Oggetto: [ID 8399] Procedura di Valutazione di Impatto Ambientale ai sensi dell'art.23 del D.Lgs.152/2006 relativa al progetto di un impianto agrivoltaico denominato "Sassari 3", della potenza di 28 MW e relative opere di connessione alla RTN, da realizzarsi nel territorio dei comuni di Sassari (SS) e Porto Torres (SS), in località "Strada vicinale Santa Giusta"

Invio controdeduzioni al Parere Istruttorio MIC

Oggetto: [ID_VIP 8399] PROVINCIA DI SASSARI (comuni di Porto Torres e Sassari) – Progetto di un impianto agrivoltaico denominato “SASSARI 3”, della potenza di 28 MW e relative opere di connessione alla RTN, da realizzarsi in località “Strada vicinale Santa Giusta” – PROGETTO DEFINITIVO. Procedura riferita al Decreto legislativo n. 152 del 2006 – VIA (art. 23 - PNIEC). Proponente: Energia Pulita Italiana S.r.l.

Riscontro al Parere tecnico istruttorio della Soprintendenza speciale per il PNRR

FIGURA 3 – FOTO DELLA STRADA INTERESSATA DAL PASSAGGIO DEL CAVIDOTTO NELL'AREA GRAVATA DA USO CIVICO

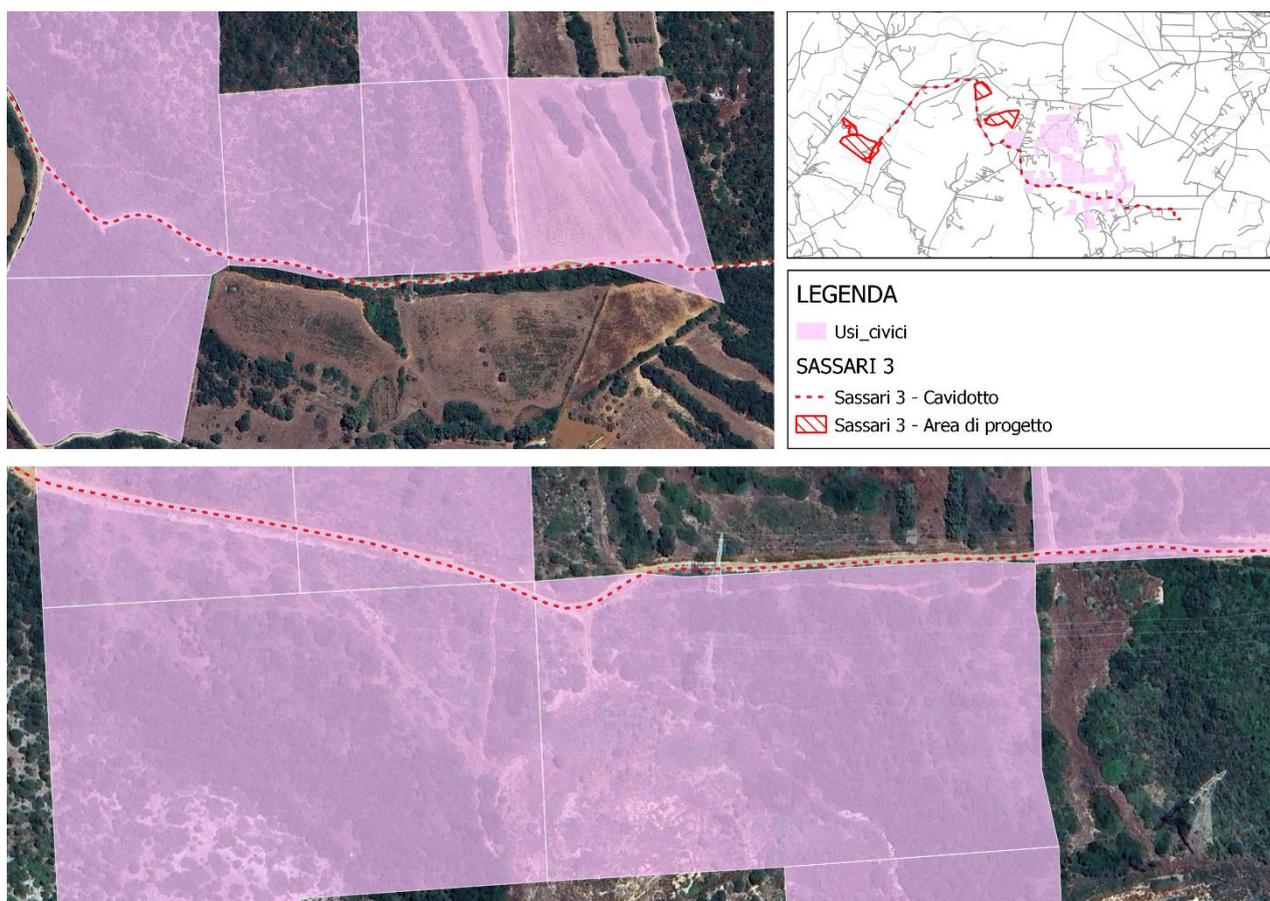
Per quanto riguarda la citata interferenza dell'impianto con le aree tutelate ai sensi del dell'art. 142, co. 1, lett. h) del D. lgs. 42/2004 (zone gravate da usi civici), questa in realtà non sussiste, in quanto si tratta di aree interessate esclusivamente dal passaggio delle opere di rete interrata e non dalla presenza dell'impianto. Il tracciato delle opere di connessione correrà su viabilità interpodereale e non all'interno delle particelle gravate da uso civico, per un totale di circa 1 km. La posa del cavidotto interrato comporterà un'alterazione solo temporanea dello stato dei luoghi, dove, al termine dei lavori di posa, verrà ristabilito lo stato dei luoghi originario. Il tracciato del cavidotto, inoltre, ricalca quasi totalmente il tracciato della viabilità esistente, di conseguenza non sono previsti impatti sulle trame agricole preesistenti.

Si procederà, quindi, con una richiesta al Comune di pertinenza per la sospensione temporanea della destinazione d'uso dei terreni per il periodo di messa in opera del cavidotto (circa 6 mesi), al termine del quale verrà ristabilito lo stato dei luoghi, come previsto anche dall'art. 17 della L. R. 14 marzo 1994, n. 12, che dispone quanto segue: *“Il mutamento di destinazione, anche se comporta la sospensione dell'esercizio degli usi civici sui terreni interessati, è consentito qualunque sia il contenuto dell'uso civico da cui i terreni sono gravati e la diversa utilizzazione che si intenda introdurre, ma la nuova utilizzazione non può comunque pregiudicare l'appartenenza dei terreni alla collettività o la reviviscenza della precedente destinazione quando cessa lo scopo per il quale il mutamento di destinazione viene autorizzato”*.

FIGURA 5 – CUMULO CARTOGRAFICO RELATIVO AL PROGETTO ID 8399

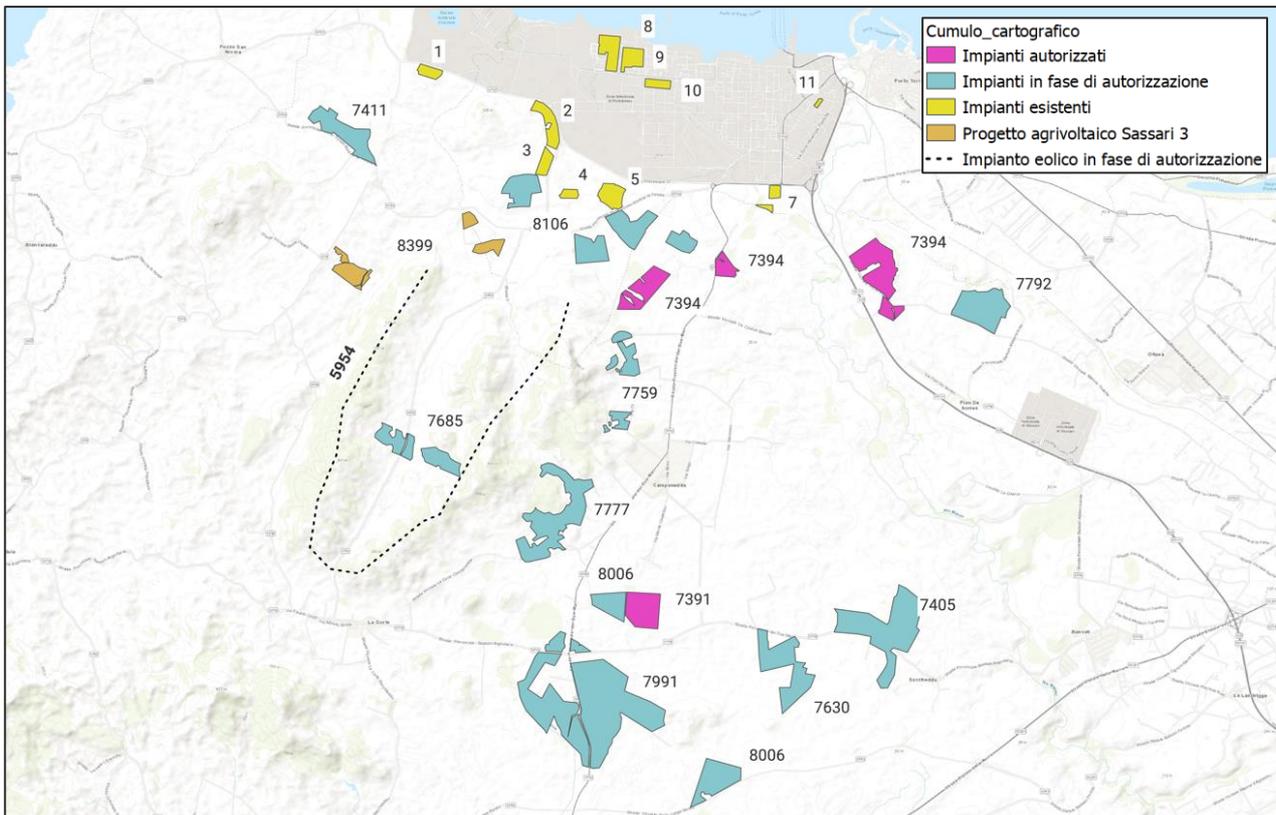
CONSIDERATO che, al fine di programmare una corretta distribuzione degli impianti da fonti di energia rinnovabile nel territorio in esame al fine di evitare una relativa saturazione, si ritiene comunque opportuno evidenziare che il progetto di cui trattasi è prossimo a diversi impianti da fonti energetiche rinnovabili (FER) in valutazione statale di seguito illustrati nell'immagine sottostante (con evidenziato con etichetta ARANCIONE – ID_VIP 8399 il progetto in esame e gli altri con il corrispondente codice ID-VIP della procedura di VIA di competenza statale attribuito dal Ministero dell'ambiente e della sicurezza energetica), avendo presente quanto espresso dalla Soprintendenza Archeologia, belle arti e paesaggio territorialmente competente con il parere endoprocedimentale del 22/11/2023 (Allegato n. 1): "... B.2.1.b. Indicazione degli interventi collaterali a quello in esame già programmati ed autorizzati per la stessa area, ovvero in itinere: Si rileva che nel corso degli ultimi mesi sono pervenute numerose istanze relative alla realizzazione nel contesto di riferimento di centrali fotovoltaiche ed eoliche di grandi dimensioni, attualmente in corso di istruttoria di V.I.A. ai sensi dell'art. 23 del D. Lgs. 152/2006, o sottoposte a Procedimento per il rilascio del Provvedimento Ambientale Unico Regionale (P.A.U.R.), ai sensi della L.R. n. 2/2021 e della Delib. G. R. n. 11/75 del 2021. Alcune di queste, di seguito elencate, risultano limitrofe e contermini rispetto all'impianto fotovoltaico in progetto: ID VIP 9097 (questo, denominato "Nurra 1" sarebbe contermini all'area ovest e condividerebbe con quello in esame la stazione elettrica e parte dei cavidotti), ID VIP 8958, ID VIP 8959, ID VIP 9312, ID VIP 8106. Le aree occupate da tali impianti sono rappresentate nelle integrazioni prodotte dal proponente. La realizzazione complessiva di tutti gli impianti, come verificabile negli elaborati integrativi, produrrebbe effetti facilmente immaginabili di profonda e irreversibile alterazione dei caratteri

RITENUTO che sia in atto la trasformazione sostanziale del paesaggio agricolo esistente anche nel territorio dei comuni di Sassari e Porto Torres e, in particolare, nell'areale di progetto ove si collocano anche una serie di beni archeologici. Constatato che le numerose istanze presentate per la realizzazione di estesi impianti FER nel medesimo territorio comporta una vera e propria conversione del territorio, che da uso esclusivo agricolo, sta subendo una trasformazione industriale con una diffusa presenza di impianti fotovoltaici, agrofotovoltaici ed eolici per i quali è in corso l'iter di VIA ed autorizzativo, tanto da configurarsi la possibilità di una loro realizzazione senza soluzione di continuità. Si prospetta, pertanto, uno scenario che nel giro di pochi anni determinerà in primo luogo un impatto ambientale derivante dal sostanziale consumo di suolo, non escludendo anche una marginalizzazione della produzione agricola rispetto a quella energetica, anche alla luce dell'incertezza delle coltivazioni

La valutazione dell'impatto cumulativo con altri progetti viene riportata per ogni componente ambientale impattata nello Studio di Impatto Ambientale SASSARI3-IAR01-R1.

In particolare, in relazione agli impianti in iter autorizzativo riportati dal Ministero in *Figura 1*, si segnala che si tratta di progetti il cui iter autorizzativo non è ancora concluso, in molti casi è stato addirittura avviato in seguito all'avvio del procedimento relativo al progetto di cui al presente documento (SASSARI 3 – ID_VIP 8399). A tal proposito, per affinare l'analisi, si riporta di seguito un inquadramento e una tabella riassuntiva delle procedure con data di avvio antecedente al 04/05/2022, ovvero prima della presentazione dell'istanza ID 8399 con il relativo stato di avanzamento.

Come si può notare dall'analisi dello stato delle altre procedure e dei pareri emessi, solo tre risultano concluse con Provvedimento di compatibilità ambientale favorevole, mentre in relazione agli impianti esistenti il più vicino al progetto si colloca a una distanza superiore a 1,5 km. Pertanto, a nostro avviso, il cumulo reale non può essere valutato prendendo in considerazione la totalità degli impianti indicati dal Ministero, ma solo quelli con data di presentazione antecedente a quella del progetto in esame e il cui iter autorizzativo risulti concluso con esito favorevole, al fine di non viziare l'analisi e quindi la valutazione finale, considerata l'aleatorietà legata all'esito delle procedure valutative. Si deve inoltre considerare che, secondo le disposizioni del d.lgs.152/2006, l'Allegato IIV alla parte seconda - Contenuti dello Studio di impatto ambientale di cui all'articolo 22 - il punto 5, lettera e), recita: *“Una descrizione dei probabili impatti ambientali rilevanti del progetto proposto, dovuti, tra l'altro: [...] e) al cumulo con gli effetti derivanti da altri **progetti esistenti e/o approvati**, tenendo conto di eventuali criticità ambientali esistenti, relative all'uso delle risorse naturali e/o ad aree di particolare sensibilità ambientale suscettibili di risentire degli effetti derivanti dal progetto.”*

FIGURA 9 – INQUADRAMENTO DEL SITO SU CARTA DELLE AREE NON IDONEE ALL'INSTALLAZIONE DI IMPIANTI FER AI SENSI D.G.R. 59/90 DEL 2020 – ESTRATTO ELABORATO SASSARI3_IAT15

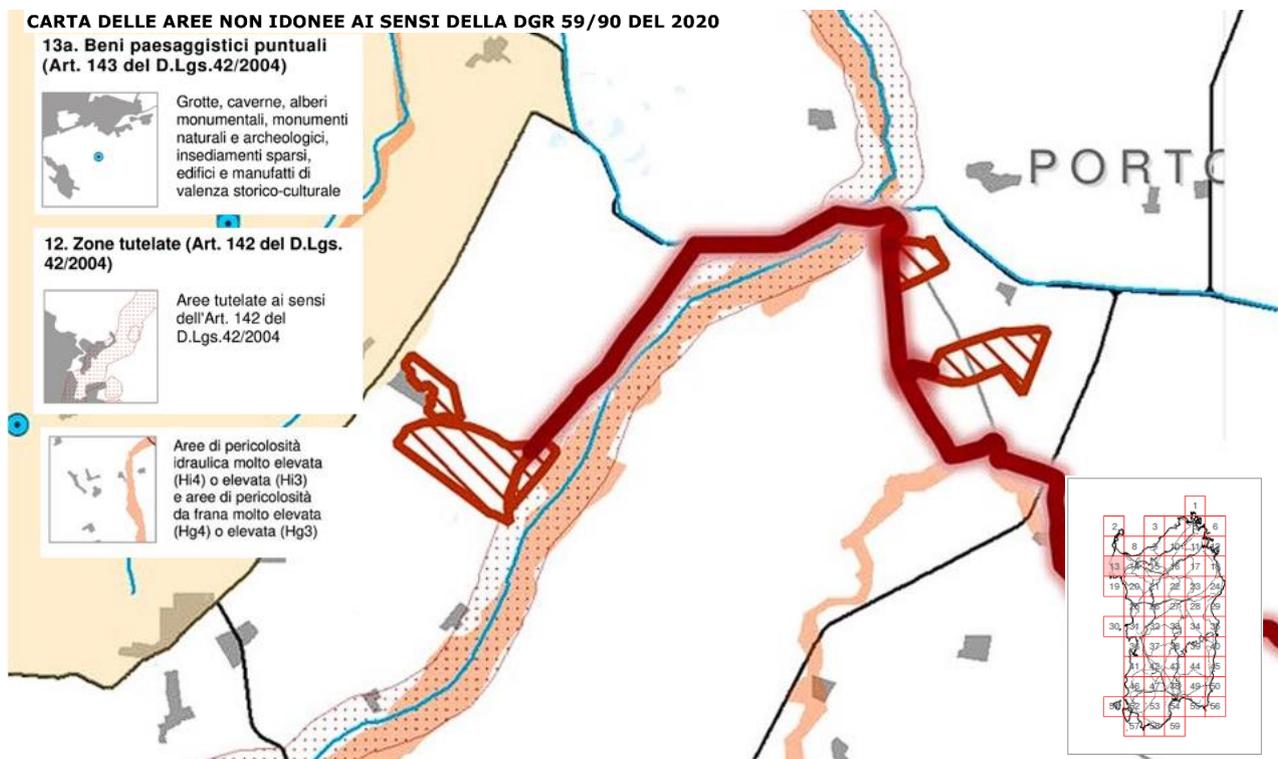
CONSIDERATO, pertanto, che l'impianto industriale di cui trattasi si colloca in parte per le relative opere connesse in aree dichiarate "non idonee" con la D.G.R. n. 59/90 del 27/11/2020 dalla Regione Autonoma della Sardegna ai sensi del decreto ministeriale 10 settembre 2010 (punto n. 7.2 e 12.7 della Tabella 1 dell'Allegato B).

CONSIDERATO che il progetto di cui trattasi si colloca in aree non dichiarate idonee dall'art. 20, comma 8, del D.Lgs. n. 199 del 2021 (v. il parere endoprocedimentale della Soprintendenza Archeologia, belle arti e paesaggio territorialmente competente del 22/11/2023, paragrafi A.1, A.1.3, A.3.2, B.1.1.a, B.1.2.b – Allegato n. 1), avendo a riguardo la tutela del patrimonio culturale archeologico, architettonico e paesaggistico (quest'ultimo per quanto riferito all'art. 136 del D.Lgs. n. 42 del 2004).

La scelta delle aree di progetto è stata effettuata dopo un'analisi dei vincoli presenti a livello regionale, provinciale e comunale. Tra questi sono state visionate le aree non idonee ai sensi del decreto ministeriale 10 settembre 2010. È stato anche consultato il Geoportale della Regione Sardegna dedicato alle aree non idonee² e, come evidenziato nella figura 13 dell'elaborato SASSARI3-IAR01-R1_Studio di Impatto Ambientale di cui si riporta uno stralcio di seguito, non sono state riscontrate interferenze.

La RAS ha prodotto 59 tavole rappresentative dell'intero territorio regionale nelle quali sono riportati i principali vincoli ambientali, idrogeologici e paesaggistici esistenti. Per quanto riguarda l'area oggetto di interesse, **l'impianto ricade nella tavola n.13.**

La tavola mostra l'assenza di vincoli interferenti con l'area di progetto. In particolare, non si rilevano interferenze con le fasce di rispetto dei beni paesaggistici né impatti sulle aree gravate da uso civico, largamente presenti in località Monte Rose, a nord-est dell'impianto.

Come riscontrabile anche nella cartografia allegata, l'area scelta per la localizzazione del progetto risulta compatibile con le prescrizioni introdotte dalla Delibera di G.R. 59/90 poiché esterna alle perimetrazioni delle aree individuate come non idonee per la localizzazione di impianti FER.

FIGURA 4 – PARTICOLARE OPERE DI MITIGAZIONE (SASSARI 3-PDT11-R1)

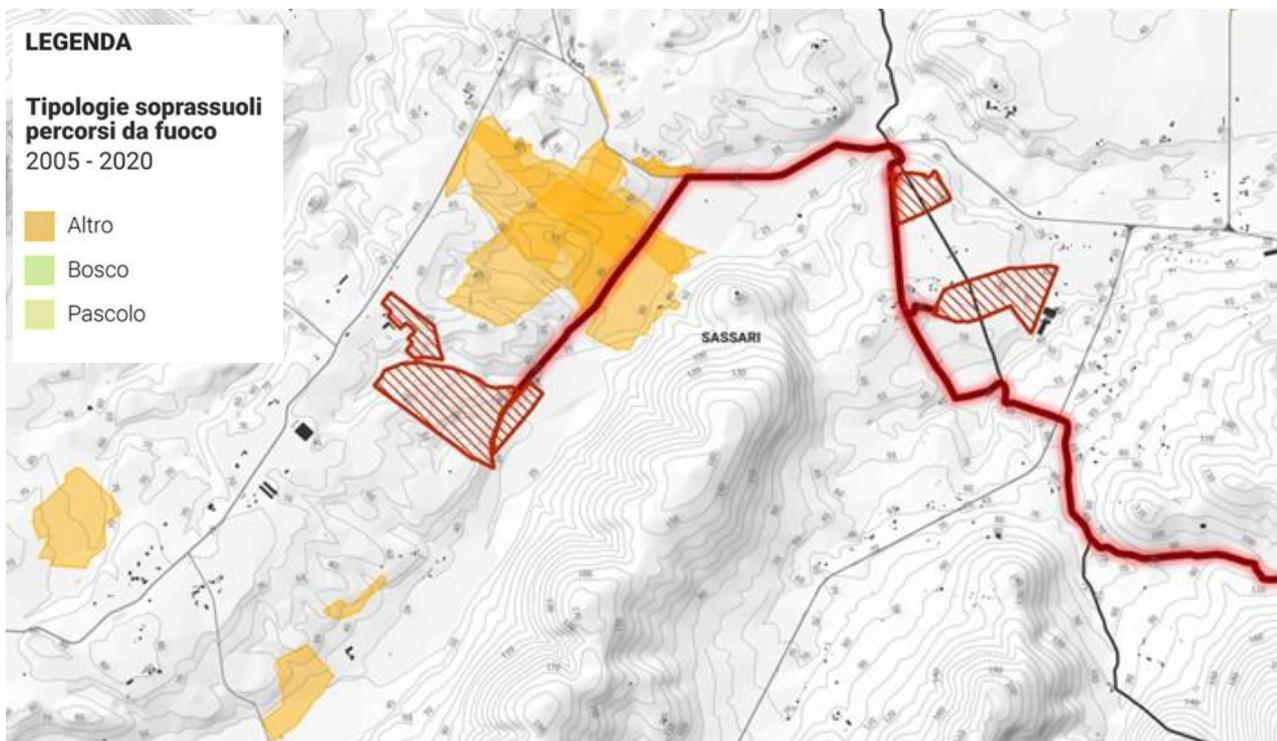
CONSIDERATO che le opere indicate come necessarie per la prevenzione antincendio delle aree agricole dal Servizio Territoriale Ispettorato Ripartimentale e del CFVA di Sassari della Regione Autonoma della Sardegna, con il contributo istruttorio nota prot. n. 3574 del 17/01/2023 (v.: "... Al fine di proteggere l'impianto da incendi di vegetazione e al fine di prevenire pericoli di incendio boschivo provocabili dallo stesso campo fotovoltaico, si ritiene necessario realizzare delle fasce parafuoco di larghezza pari a 10 m lungo il perimetro dell'area interessata dall'impianto, in analogia a quanto previsto dalle Prescrizioni regionali AIB per fabbricati rurali e depositi di materiale infiammabile. Nel caso in cui i lavori dovessero essere eseguiti nel periodo di "elevato pericolo di incendio boschivo", dovranno essere rispettate le vigenti Prescrizioni Regionali Antincendi in materia di utilizzo di attrezzi ed apparecchiature in grado di produrre scintille"), comporterebbero l'ulteriore sottrazione di suolo alle attività agricole primarie identificate nello strumento urbanistico comunale vigente, costituendosi le richieste fasce parafuoco come un ulteriore impatto negativo per la tutela e conservazione delle medesime aree nel loro attuale stato agricolo ed oggetto delle previsioni e prescrizioni di tutela del Piano paesaggistico regionale, anche alla luce di quanto controdedotto dal Proponente con la nota firmata digitalmente il 07/07/2023 (v. punto 3. Richiesta 3): "... la Proponente ha valutato in parte percorribile il recepimento delle prescrizioni di cui all'art. 16 richiamate dal CFVA. Considerando che il sistema energetico (campo solare) è racchiuso entro il tracciato della viabilità di servizio all'impianto e che questa sarà realizzata in terra stabilizzata con una larghezza di circa 5 m, si procederà nel periodo estivo allo sfalcio e alla dissodatura della fascia degli ulteriori 5 metri in adiacenza ai tracciati della viabilità interna, anche sull'area occupata dagli inseguitori solari, al fine di assicurare una fascia di ampiezza di 10 metri con caratteristiche di "fascia parafuoco" ...":

La normativa di riferimento relativa alle fasce parafuoco è rappresentata dalle Prescrizioni Regionali Antincendio 2023/2025 (Allegato alla Deliberazione della G.R. n. 17/53 del 4 maggio 2023). All'art. 16 (Terreni e fabbricati) del Titolo IV "Norme di prevenzione" si prescrive che "b) i proprietari e/o conduttori di fondi agricoli sono altresì tenuti a creare una fascia parafuoco, con le modalità di cui alla lettera a), o una fascia erbosa verde, intorno ai fabbricati rurali e ai chiusi destinati al ricovero di

bestiame, di larghezza non inferiore a 10 metri”; inoltre, all’art. 18, sono definiti i “Depositi di materiale infiammabile o combustibile come: “1) I rifornitori e depositi di carburante, di legname, di sughero, foraggio o di altri materiali infiammabili o combustibili, posti al di fuori dei centri abitati, devono rispondere alle norme e criteri cautelativi di sicurezza vigenti e dovranno essere muniti delle autorizzazioni previste dalla normativa vigente”. Ravvisato che, l’assimilazione del sistema agrivoltaico alla fattispecie dei depositi di materiale infiammabile non appare appropriata, trattandosi di una attività che, a differenza di quella citata, non rientra fra le attività soggette ai controlli di prevenzione incendi ai sensi del D.P.R. n. 151/2011, la Proponente ha valutato in parte percorribile il recepimento delle prescrizioni di cui all’art. 16 richiamate dal CFVA. Considerando che il sistema energetico (campo solare) è racchiuso entro il tracciato della viabilità di servizio all’impianto e che questa sarà realizzata in terra stabilizzata con una larghezza di circa 4 m, si procederà nel periodo estivo allo sfalcio e alla dissodatura della fascia degli ulteriori 6 metri in adiacenza ai tracciati della viabilità interna, anche sull’area occupata dagli inseguitori solari, al fine di assicurare una fascia di ampiezza di 10 metri con caratteristiche di “fascia parafuoco”, non sottraendo terreno all’attività agricola, se non durante la stagione estiva.
